Modulo per la presentazione delle osservazioni per i piani/programmi/progetti sottoposti a procedimenti di valutazione ambientale di competenza statale

ID: Codice procedura (ID_VIP/ID_MATTM):10844

Impianto per la produzione di energia elettrica da fonte eolica, costituito da 6 aerogeneratori della potenza complessiva di 37,2 MW, un sistema di accumulo da 25 MW e relative opere connesse in località "Rempillo" nel comune di Pitigliano (GR).

ALLEGATO alle OSSERVAZIONI all' IMPIANTO EOLICO denominato REMPILLO nel COMUNE di PITIGLIANO (GR). Composto da n. 5 immagini e n. 5 pagine

Immagine n. 5 Intervisibilità degli impianti eolici della provincia di Viterbo anche in quella di Grosseto, in particolare nel pitiglianese.

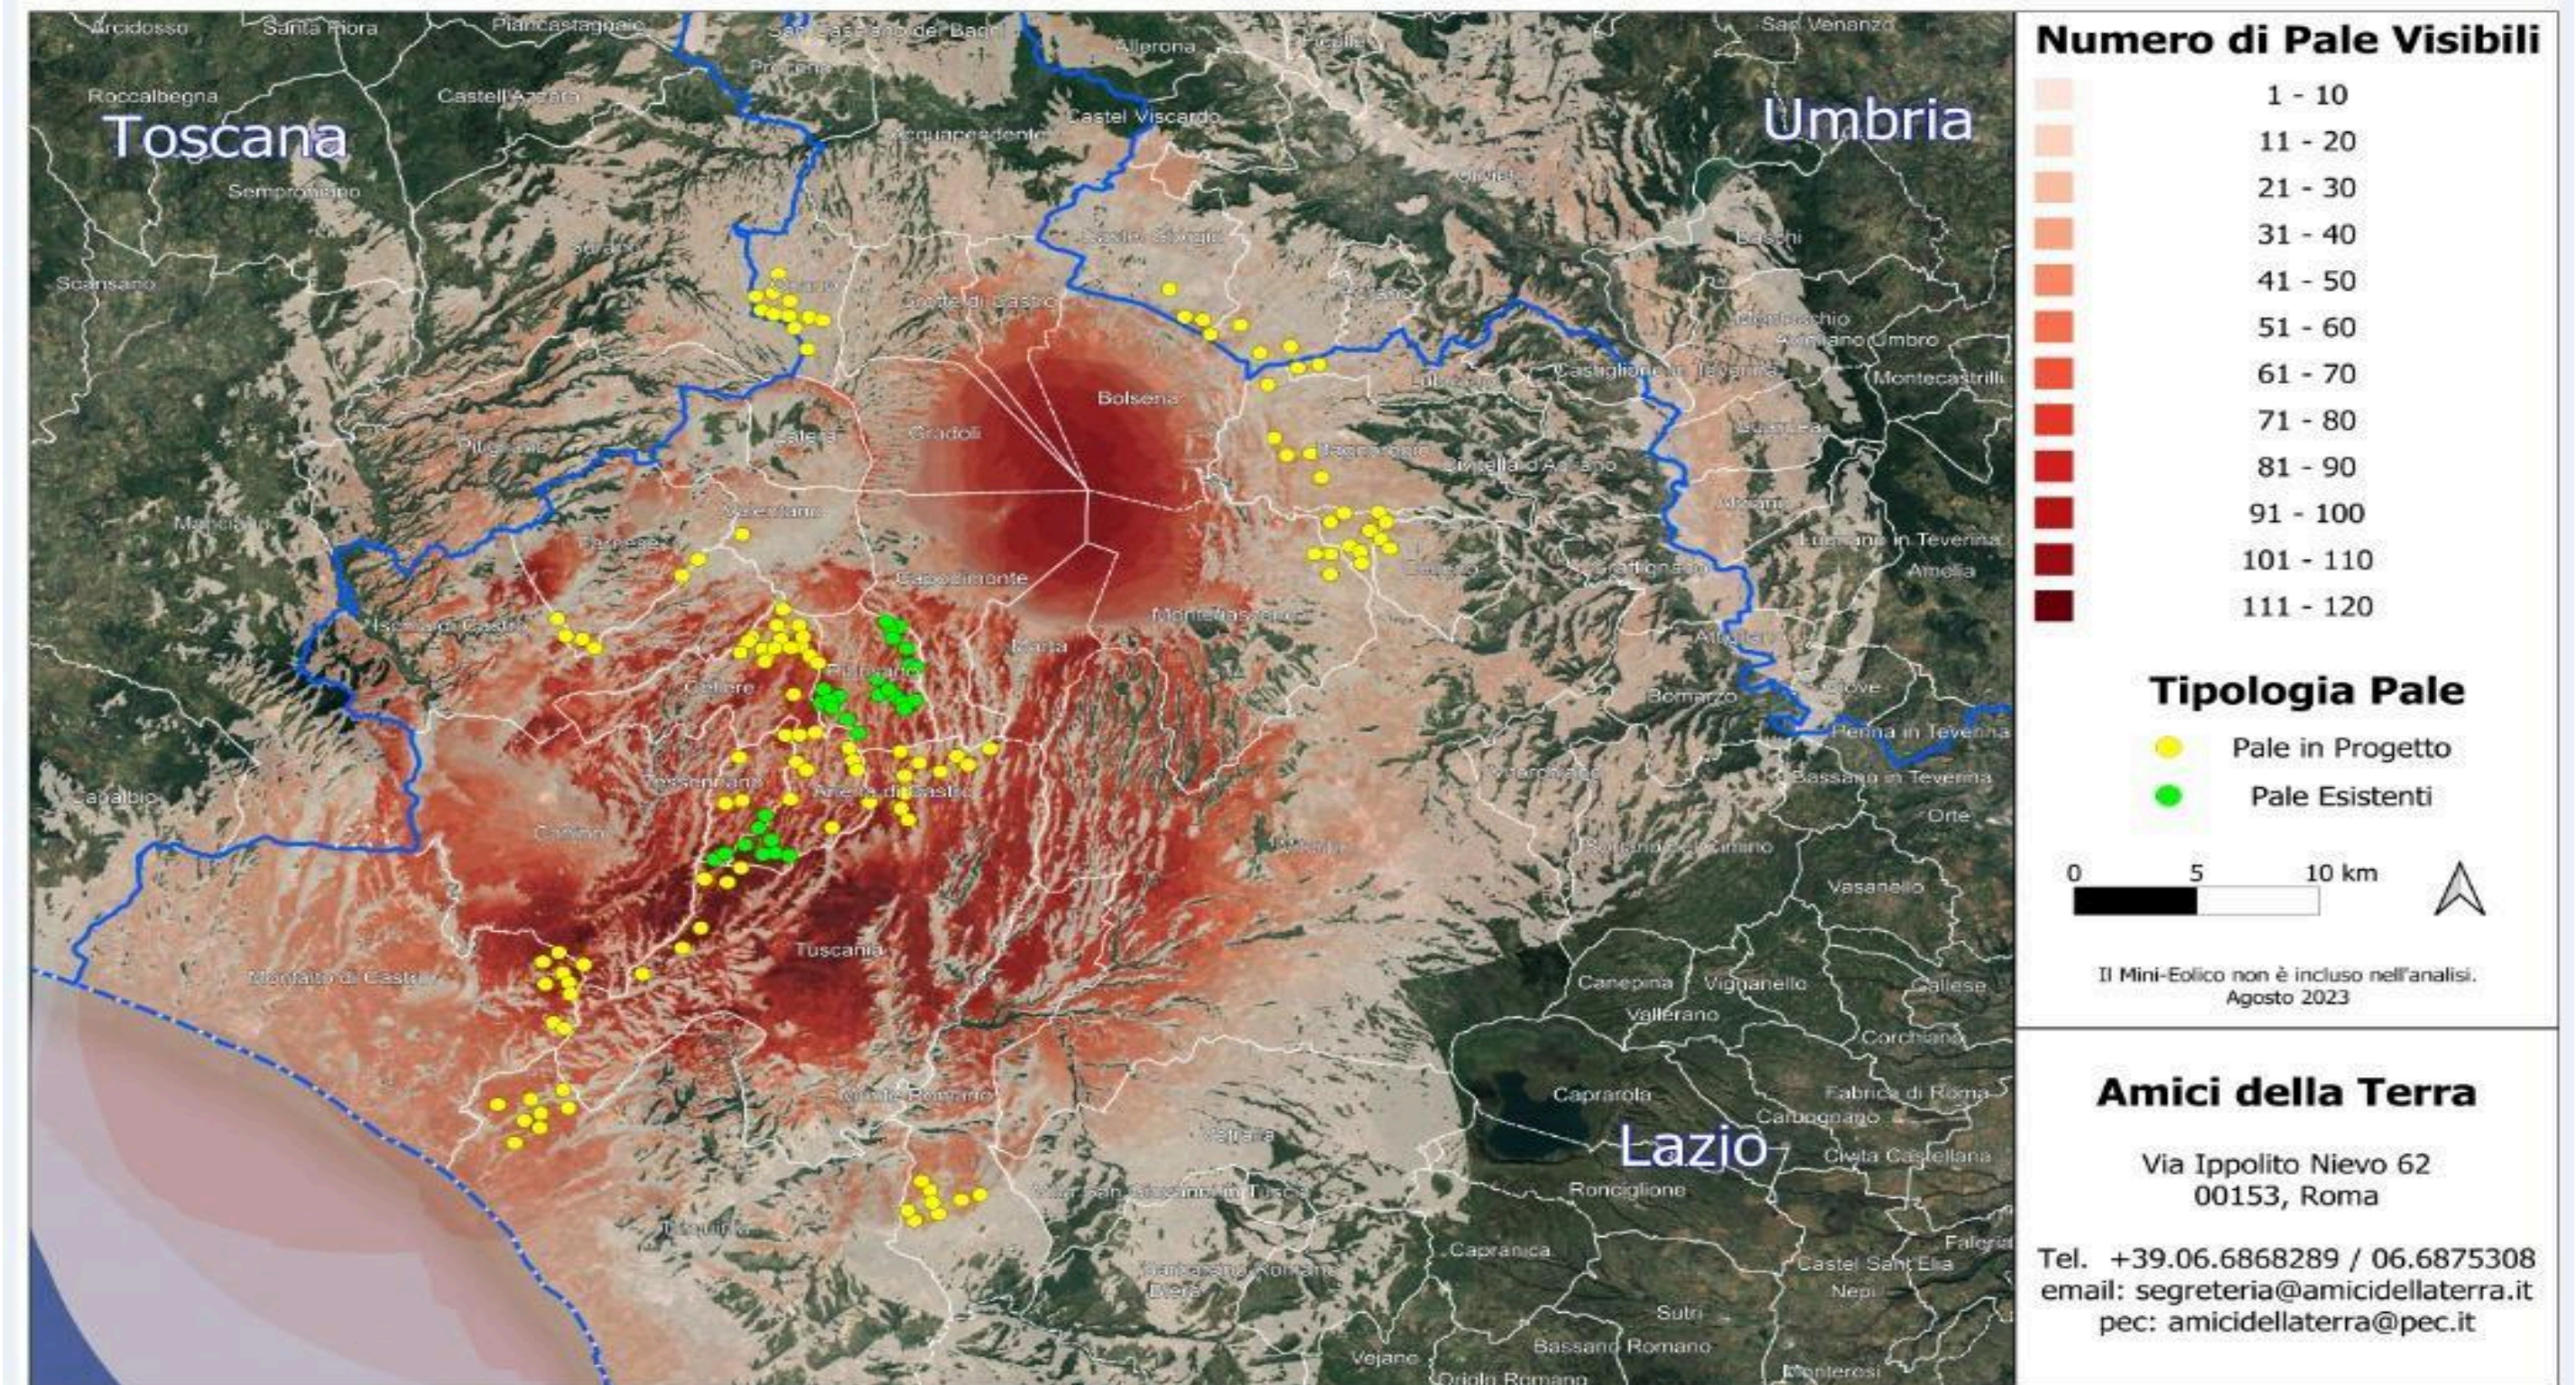
nn. 1 e 2 e crea anche degli impatti negativi anche sui beni naturalistici come verrà dettagliato nell'Osservazione n. 4. Inoltre andrebbe a sommarsi al già enorme cumulo di impianti eolici e fotovoltaici e geotermici che già creano una elevata criticità ambientale nella provincia di Viterbo e interferiscono anche con il territorio toscano come si può vedere dalle immagini nn. 4 e 5 dell'Allegato n. 1.
